Lista di controllo per la valutazione preliminare di IMPIANTI EOLICI
Ex art. 6, comma 9 / 9bis, D.Lgs. 152/2006
(Decreto DVA MATTM n. 48 del 5/2/2018)

Parco eolico "Monte Greppino" Comuni di Stella, Pontinvrea e Cairo Montenotte (SV).

- Proposta di adeguamento tecnico migliorativo per la sola fase dei ripristini allo Stato di Esercizio -

Figura 2: Piazzola AG01-Interventi previsti nella Fase di Esercizio autorizzata e nella proposta di adeguamento tecnico migliorativo. Estratto da elaborato "MGR-2.95_Ripristini geomorfologici stato esercizio - Confronto tra approvato e variante

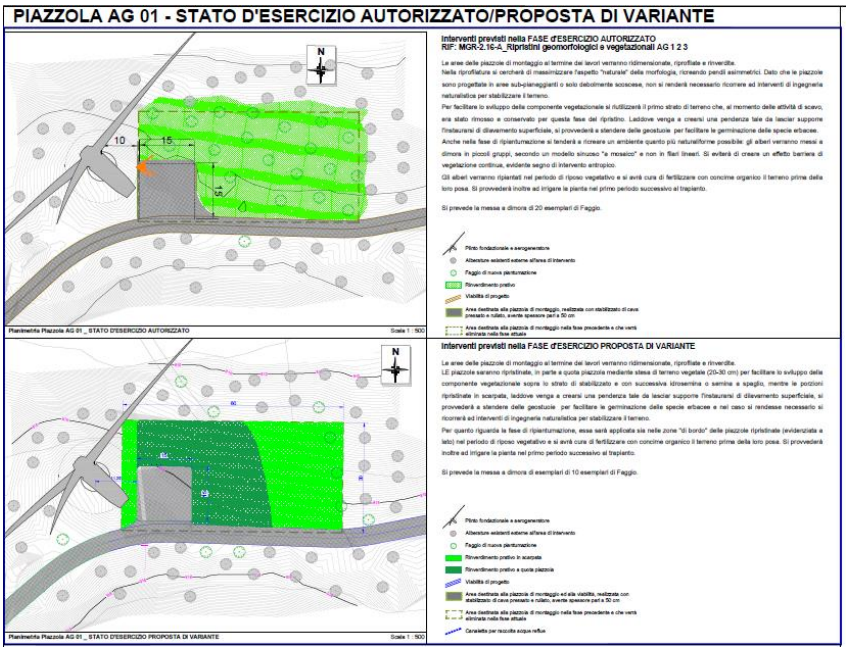
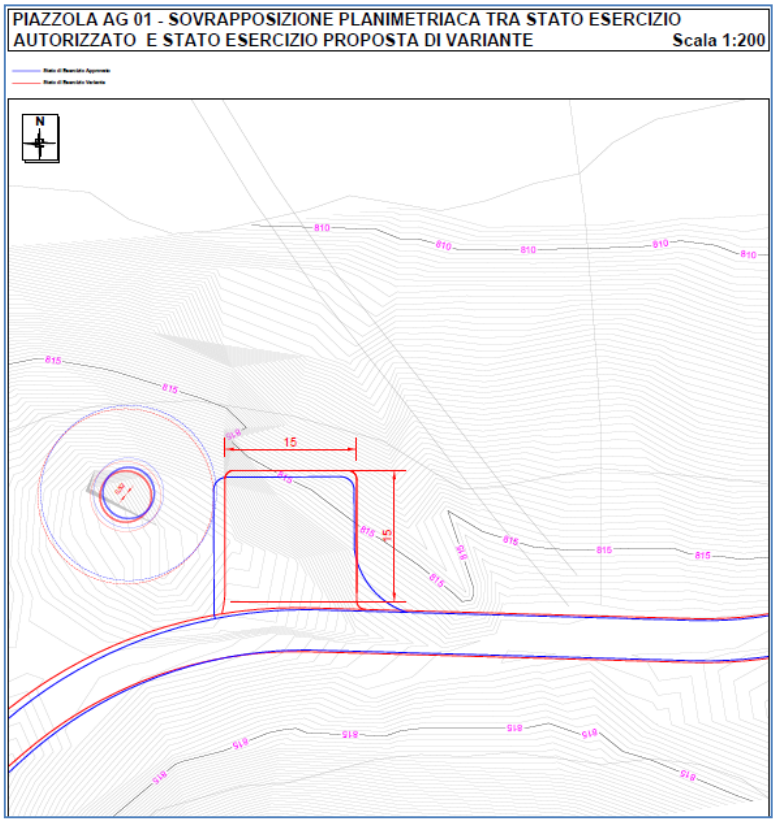
- **AG01**: differente riprofilazione della piazzola di montaggio;

Figura 3: Piazzola AG01 – Sovrapposizione planimetrica tra stato di esercizio autorizzato (tratto blu) e stato di esercizio proposto (tratto rosso). Estratto da elaborato "MGR-2.89_Stato Esercizio AG01 - Confronto tra stato approvato e variante"

Figura 4: Piazzola AG02-Interventi previsti nella Fase di Esercizio autorizzata e nella proposta di adeguamento tecnico migliorativo. Estratto da elaborato "MGR-2.95_Ripristini geomorfologici stato esercizio - Confronto tra approvato e variante"

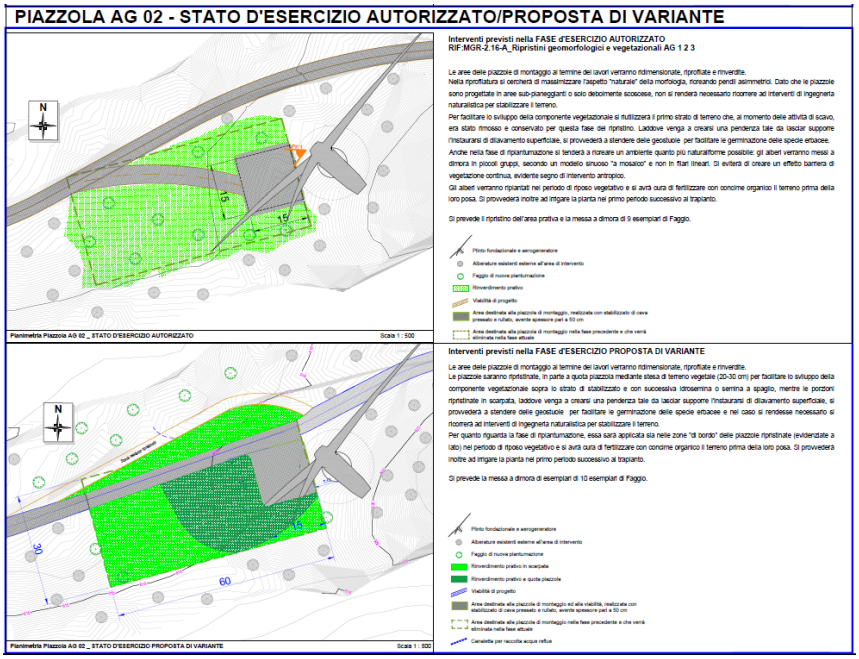
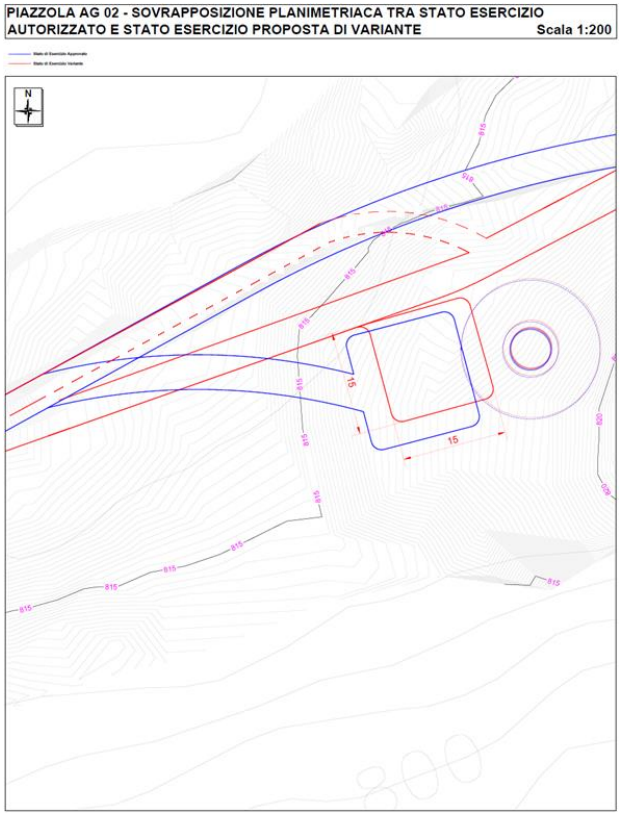
- **AG02**: differente riprofilazione della piazzola di montaggio, differente viabilità di accesso;

Figura 5: Piazzola AG02 – Sovrapposizione planimetrica tra stato di esercizio autorizzato (tratto blu) e stato di esercizio proposto (tratto rosso). Estratto da elaborato "MGR-2.90_Stato Esercizio AG02 - Confronto tra stato approvato e variante"

Figura 7: Piazzola AG03 – Sovrapposizione planimetrica tra stato di esercizio autorizzato (tratto blu) e stato di esercizio proposto (tratto rosso). Estratto da elaborato "MGR-2.91_Stato Esercizio AG03 - Confronto tra stato approvato e variante"

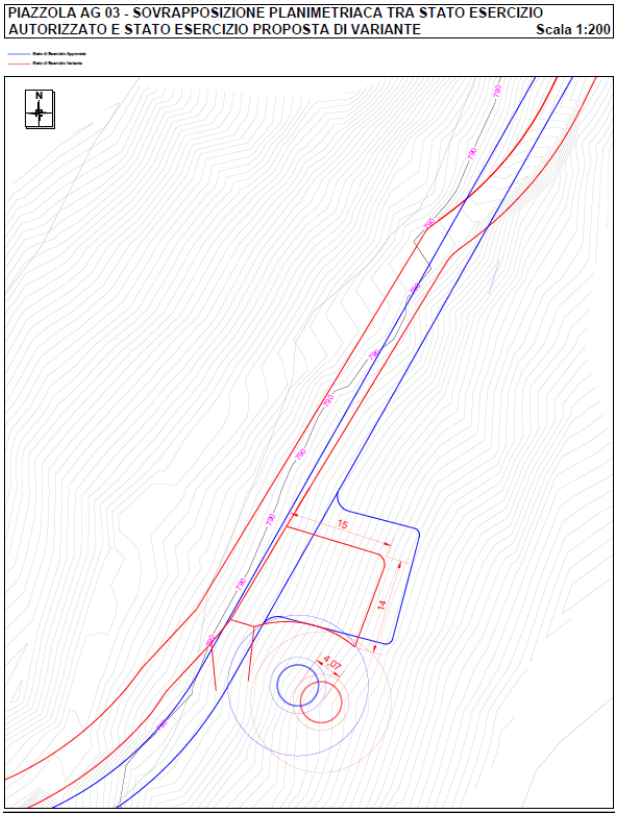
- **AG03**: differente riprofilazione della piazzola di montaggio;

Figura 6: Piazzola AG03-Interventi previsti nella Fase di Esercizio autorizzata e nella proposta di adeguamento tecnico migliorativo. Estratto da elaborato "MGR-2.95_Ripristini geomorfologici stato esercizio - Confronto tra approvato e variante"

Figura 9: Piazzola AG04 – Sovrapposizione planimetrica tra stato di esercizio autorizzato (tratto blu) e stato di esercizio proposto (tratto rosso). Estratto da elaborato "MGR-2.92_Stato Esercizio AG03 - Confronto tra stato approvato e variante"

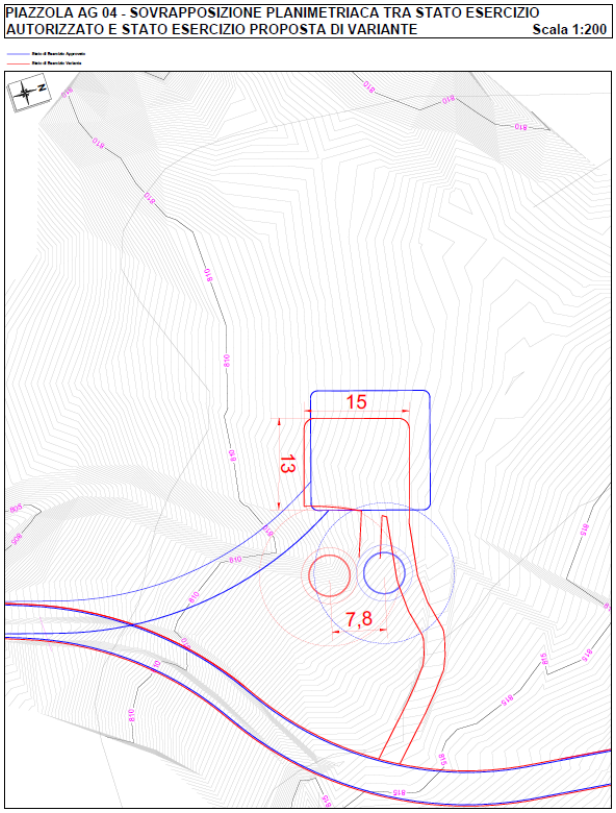
- **AG04**: differente riprofilazione della piazzola di montaggio, differente viabilità di accesso;

Figura 8: Piazzola AG04-Interventi previsti nella Fase di Esercizio autorizzata e nella proposta di adeguamento tecnico migliorativo. Estratto da elaborato "MGR-2.95_Ripristini geomorfologici stato esercizio - Confronto tra approvato e variante"

Figura 10: Piazzola AG05 Interventi previsti nella Fase di Esercizio autorizzata e nella proposta di adeguamento tecnico migliorativo. Estratto da elaborato "MGR-2.95_Ripristini geomorfologici stato esercizio - Confronto tra approvato e variante"

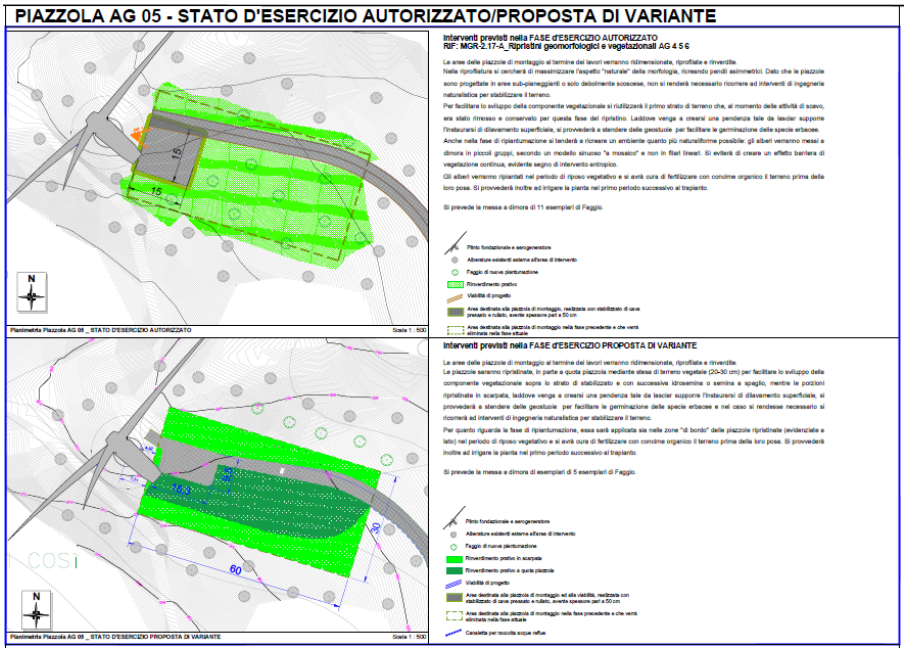
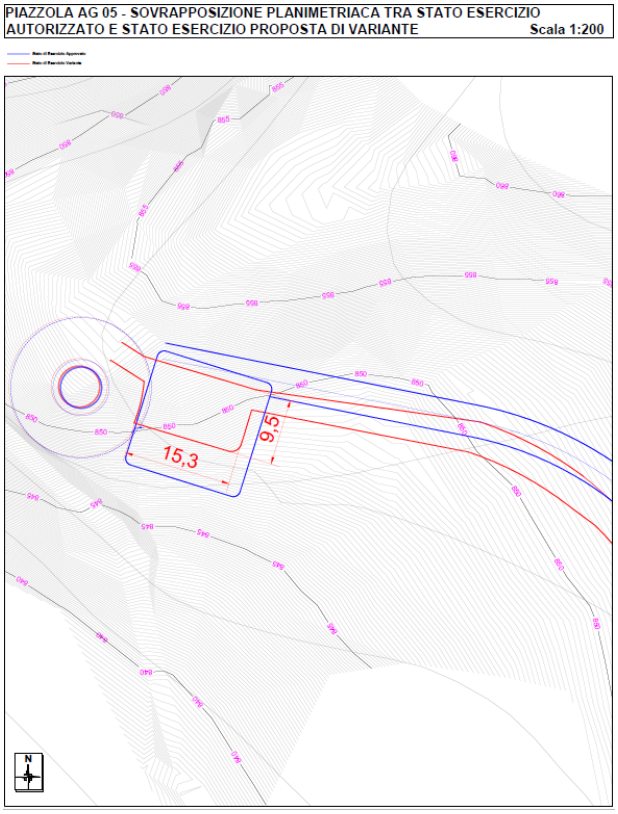
- **AG05**: differente riprofilazione della piazzola di montaggio, differente viabilità di accesso;

Figura 11: Piazzola AG05 – Sovrapposizione planimetrica tra stato di esercizio autorizzato (Tratto blu) e stato di esercizio proposto (tratto rosso). Estratto da elaborato "MGR-2.93_Stato Esercizio AG05 - Confronto tra stato approvato e variante

Figura 12: Piazzola AG06-Interventi previsti nella Fase di Esercizio autorizzata e nella proposta di adeguamento tecnico migliorativo. Estratto da elaborato "MGR-2.95_Ripristini geomorfologici stato esercizio - Confronto tra approvato e variante"

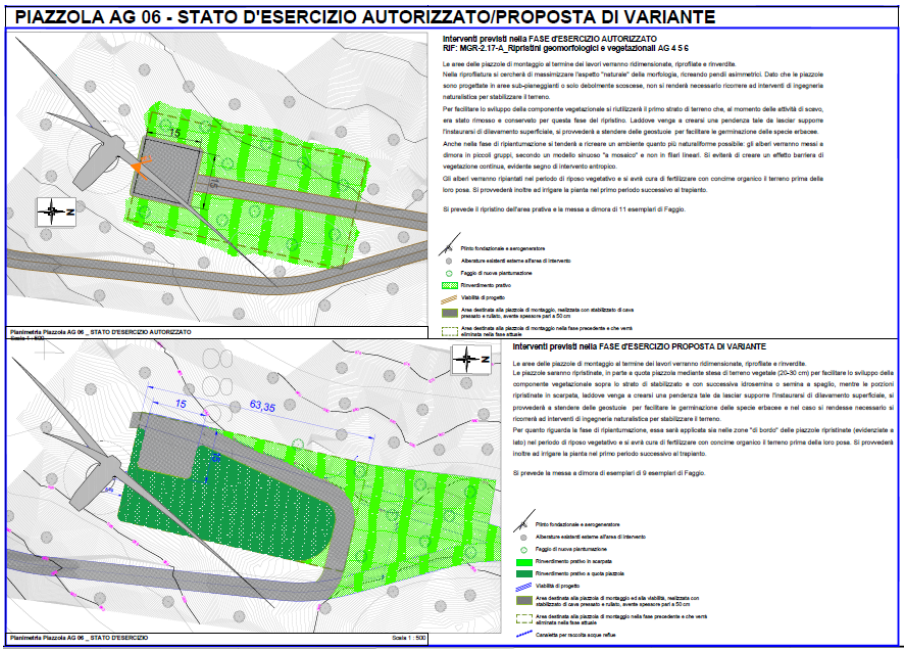
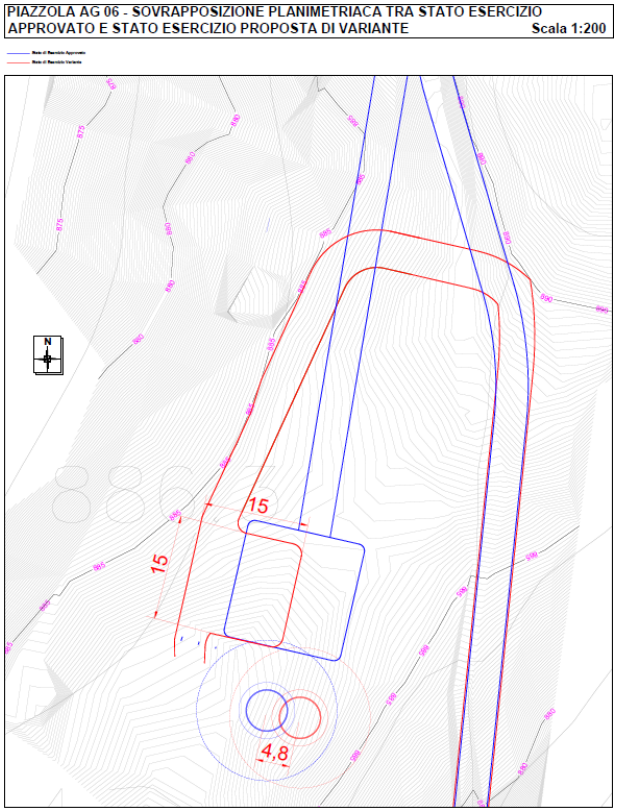
- **AG06**: differente riprofilazione della piazzola di montaggio, differente viabilità di

accesso;

Figura 13: Piazzola AG06 – Sovrapposizione planimetrica tra stato di esercizio autorizzato e stato di esercizio proposto. Estratto da elaborato "MGR-2.94_Stato Esercizio AG06 - Confronto tra stato approvato e variante"

Figura 14: stralcio tavola – progettazione approvata

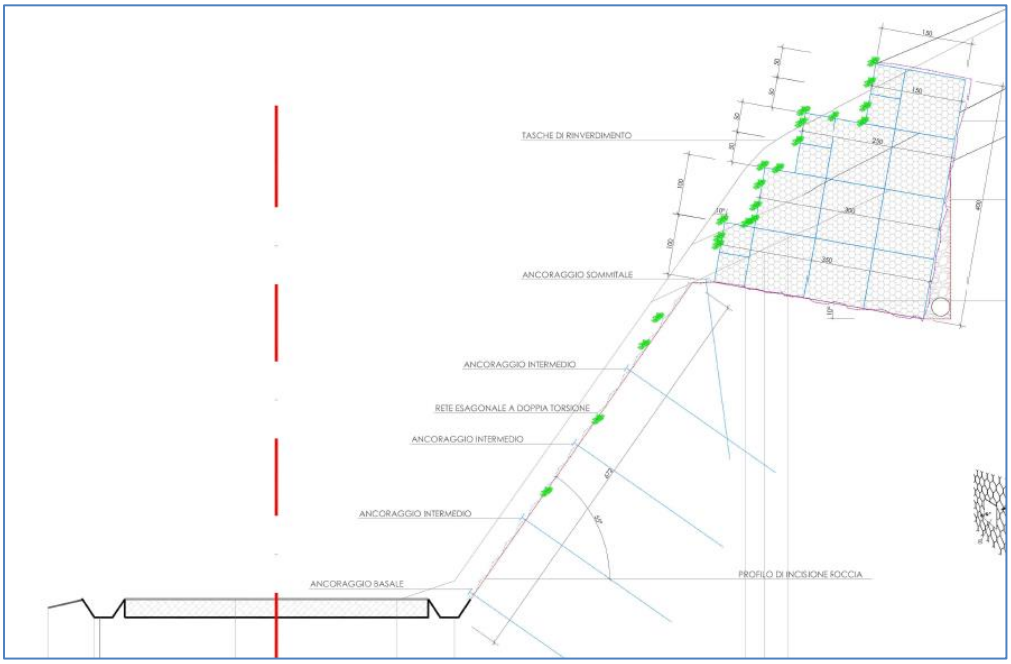
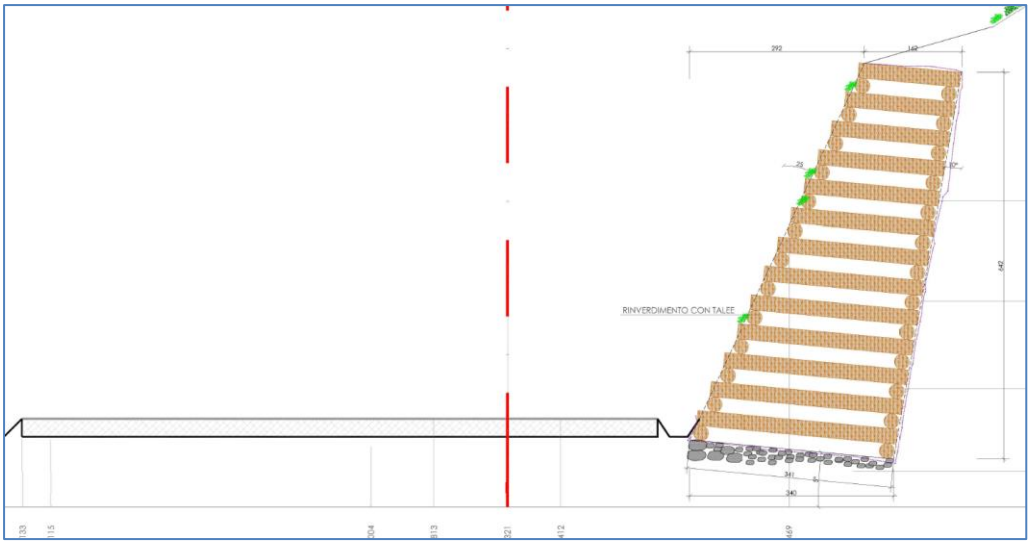
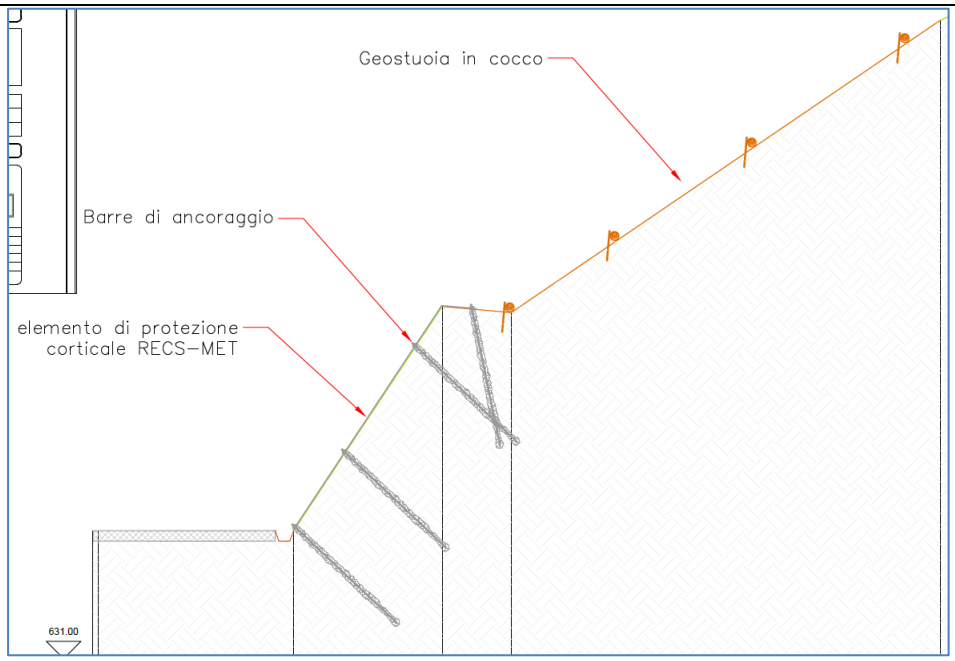
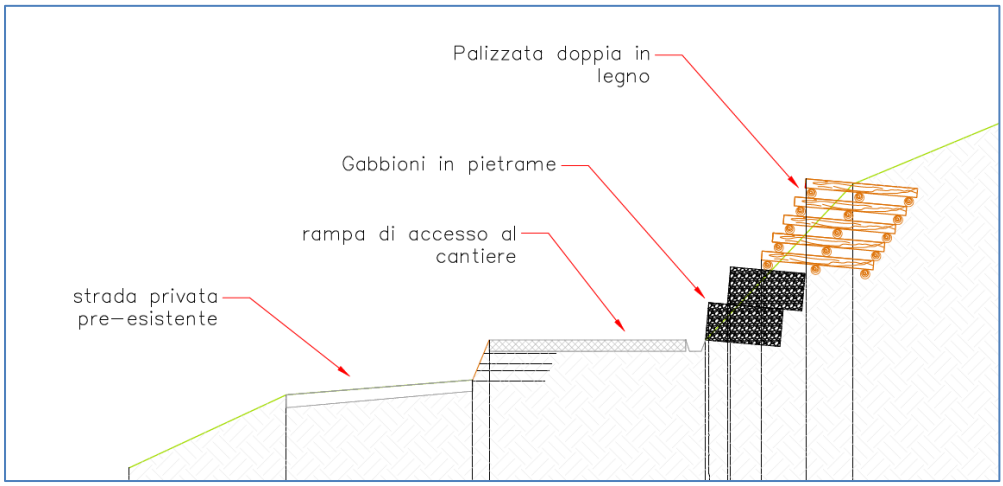
- Imbocco della strada di accesso: differente riprofilatura e differente utilizzo delle

strutture di sostegno di ingegneria naturalistica.
